## Keuringsverslag van een elektrische laagspanning- en zeer lage spanningsinstallatie

### NIET CONFORM

Straatnaam Bosuil  
Huisnummer 76  
Busnummer 59  
Postcode 2100  
Gemeente Deurne  
Land België

Controlebezoek van een oude huishoudelijke elektrische installatie van een wooneenheid bij verkoop op vraag van de verkoper volgens (KB 08/09/2019) - AREI Boek 1- 8.4.2. en 8.2.1. en 4.2.4.3.

Afbeelding schakel- en verdeelbord:

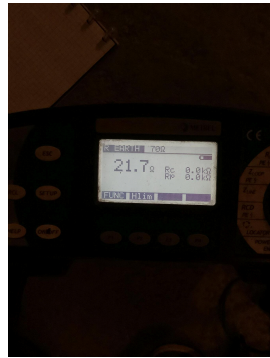
I5.12 De doorsneden van de interne verbindingen en/of van de verdeelrails in het bord zijn onvoldoende. (Boek 1 Onderafdeling 4.4.1.1. en 4.4.1.5.)

I6.03 De nominale stroomsterkte van de algemene en/of bijkomende differentieelschakelaar dient aangepast te zijn aan de overstroombeveiliging. (Boek 1 Afdeling 4.4.1.)

Inkomende stroom 63A - differentiel = 40A 300mA

I7.01 De smeltzekeringhouders of houders van kleine vermogensschakelaars met pennen met een sectie kleiner dan 10mm² zijn niet voorzien van kalibreerelementen. (Boek 1 Onderafdeling 5.3.5.5.A.)
